*REPÚBLICA ORIENTAL DEL URUGUAY
PROGRAMA DE SANEAMIENTO DE MONTEVIDEO - VI ETAPA (PSU VI)
PRÉSTAMO BID 5410/OC-UR*

LICITACIÓN PÚBLICA INTERNACIONAL N°5410002/24

Respuestas a preguntas presentadas para el LOTE 1

**“REDES DE SANEAMIENTO Y DRENAJE DE LOS BARRIOS CASABÓ NORTE –
RINCÓN DEL CERRO”**

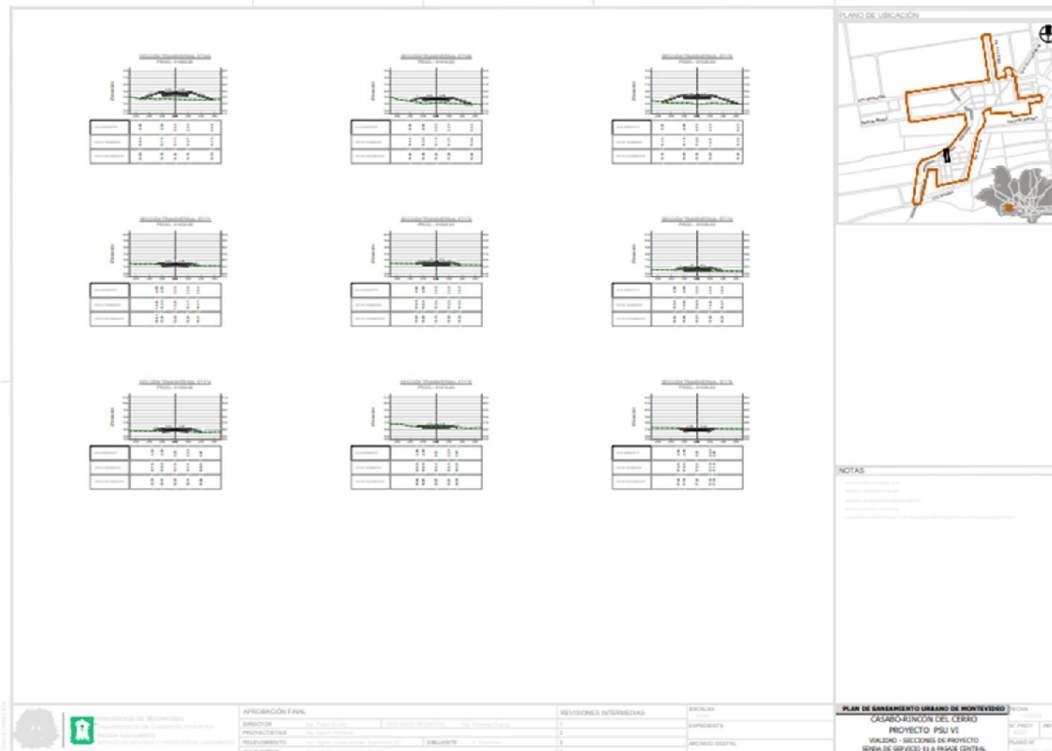
PREGUNTA N°12

Confirmar si el sobreprecio por armado de caños de hormigón hace referencia solo a los caños de DN 1200

RESPUESTA N°12

El sobreprecio por armado de los caños de hormigón corresponde efectivamente a los caños de hormigón DN 1200
